改善箇所説明図

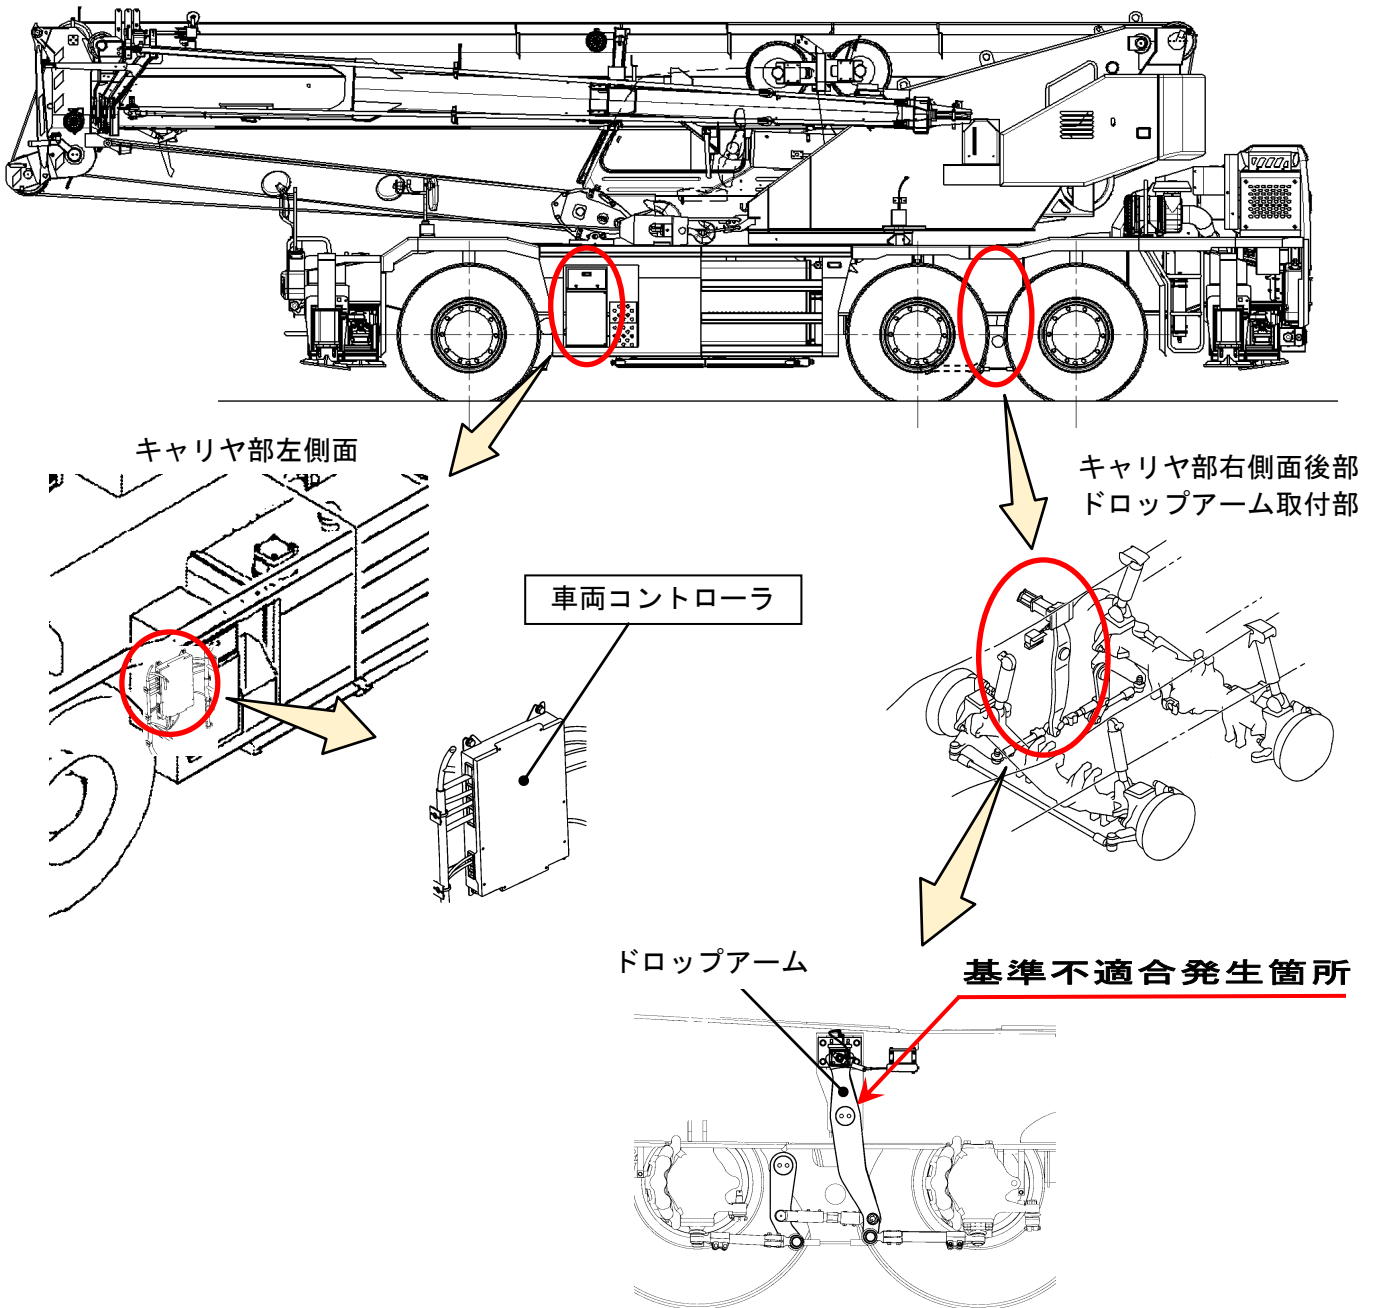
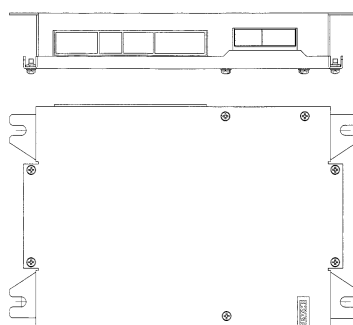
ホイール・クレーンのかじ取装置において、後輪操舵ロック用システムの制御プログラムが不適切なため、後輪操舵ロック時にドロップアームに想定以上の力が掛かることがある。そのため、ドロップアームが変形し、直進安定性が低下するおそれがある。

全車両、車両コントローラの制御プログラムを対策プログラムに変更する。
また、ドロップアームが変形していた場合は、ドロップアームを新品に交換する。

注：□は、プログラムを書換える部品を示す。
識別：作業完了車には、所定の位置に赤色マーキングを施す。

赤色マーキング位置：
コントローラ側面
(銘板横)
